[連-121019]

DCブラシレスモーター  
『SH-15TF、23TFシリーズ』出荷のお知らせ

●新SH-15TF、23TFモーター

モーター変更部

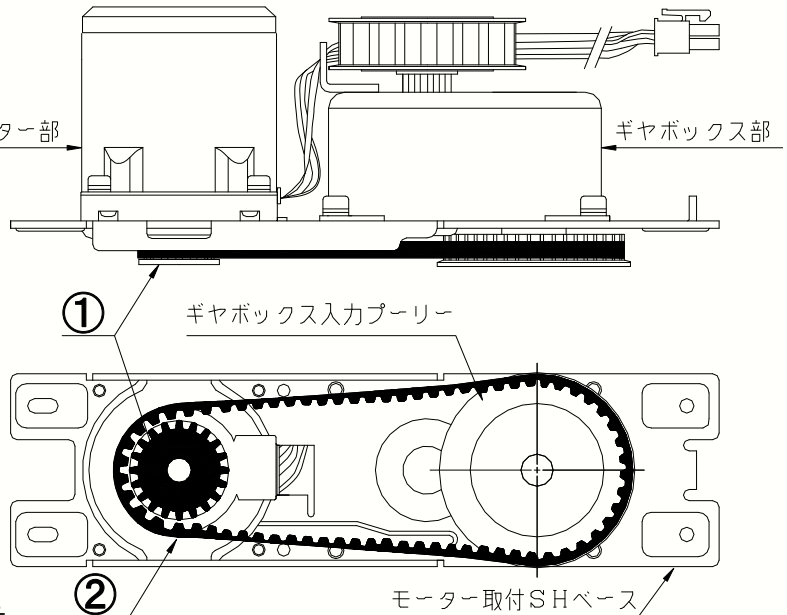
①モータープーリー  
14歯→20歯に変更。

②タイミングベルト  
55S5M350(黒)  
↓  
55S5M375になります。

③モーターシール

現行シール

TFシール

弊社では、この様なご不便をおかけする事がない様、試作・検証を重ねてまいりました結果、モータープーリーを14歯から20歯へ大径化する事で、ベルトの屈曲による強度低下を防ぎ、耐久性を大幅に向上させる事ができました。

1. 簡易ロック無の場合は、優先してTFモーターギヤセットを出荷させていただきます。
2. 簡易ロック付モーターにつきましては、現行SH-15TCモーターを出荷します。  
適用コントロール：HM-15KII（従来通り）
3. TFモーターに使用するタイミングベルトが変更となります。  
現行SH-15TC、23TC：55S5M350ベルト  
↓  
新型SH-15TF、23TF：55S5M375ベルト
